# 忻州市公安局五台山风景名胜区公安分局 台怀派出所工程设计方案

专家论证意见回复

忻州市公安局五台山风景名胜区公安分局  
台怀派出所工程设计方案评审意见

# 总平面图

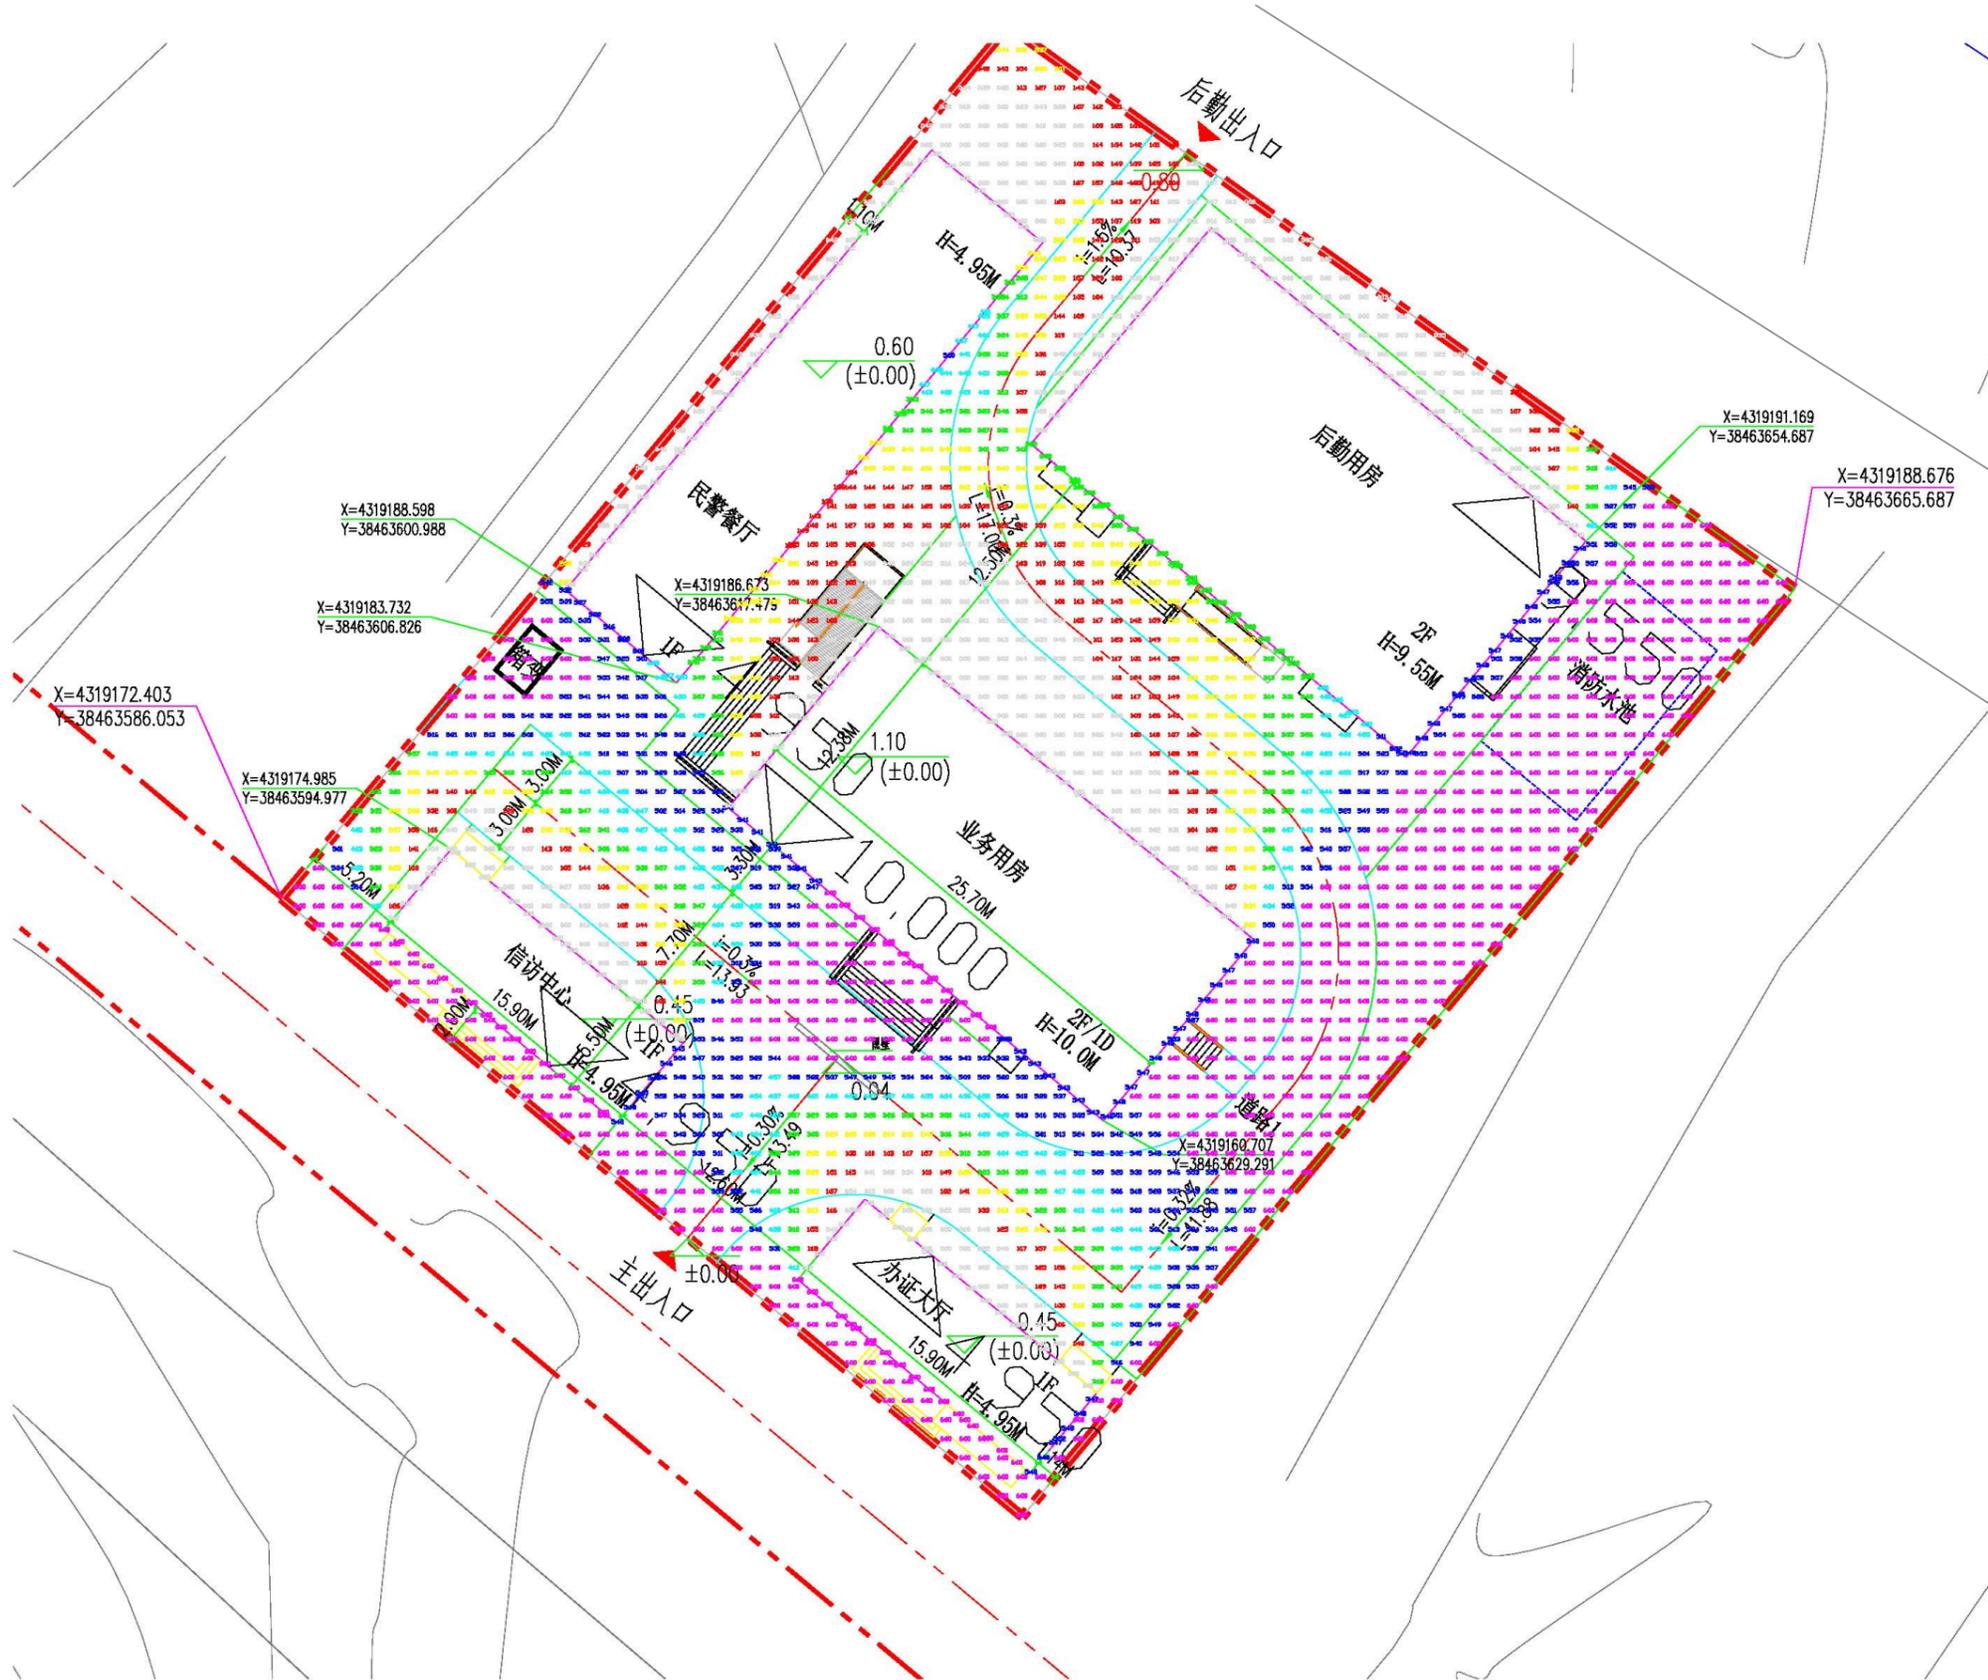
序号	评审意见	评审意见回复
1	明确项目名称（新建、改建或扩建）。补充选址研究报告及相关技术指标。	项目名称已明确，见项目名称部分。已补充选址研究报告及相关技术指标，见项目不动产证和可研批复部分。
2	完善总平面布置图及原批准规划，明确停车场地及周边相邻建筑、道路等。	总图已完善，派出所东面空闲 2.6 亩，将来做为生态停车场和训练场使用，已按程序报批手续，正在办理相关手续。
3	研究办证、信访建设的必要性，是否采用集中政务服务。	根据业主后期的使用要求，需要分开设计，来更好的满足不同功能的服务要求。
4	优化餐厅功能布局，合理流线设计，建议适当提高建筑层高。	餐厅布局已优化，建筑层高为 3.6 米，满足使用要求。
5	补充项目选址的相关依据，补充已批或已建项目的栋数相关内容，相关已批的建设依据和规划条件	已补充，见五台山公安分局台怀派出所工程项目可行性研究报告的批复 P12、P13 部分。
6	更正项目名称，扩建或改建补充相关依据	项目名称已和审批局沟通调整。依据已补充。
7	建议信坊、办证、食堂合并设计，不应各自独立设计，占用用地，用地建议大门放在东南角，并将西北角做停车场	大门位置根据业主方的要求进行布局，停车问题在东侧用地解决。根据业主使用要求派出所东面空闲 2.6 亩，后期做为生态停车场和训练场使用，已按程序报批手续，正在办理相关手续。信坊、办证、食堂分开设计是为了避免不同功能流线之间的相互交叉，同时满足业主方的需求。
8	已建业务用房、后勤用房的立面应进一步优化，特别是歇山顶比例严重失调，坡度过缓，应进行调整	业务、后勤房屋顶比例已经进行了优化，见单体图纸 P48-50 部分。
9	补充人员编制依据，进一步合理确定宿舍食堂规模	人员规模根据业主方的具体人数要求进行设计。
10	应根据五台的景区气候和环境特点进一步优化绿化方案。	绿化方案根据专家意见后期的景观设计进行调整和优化。
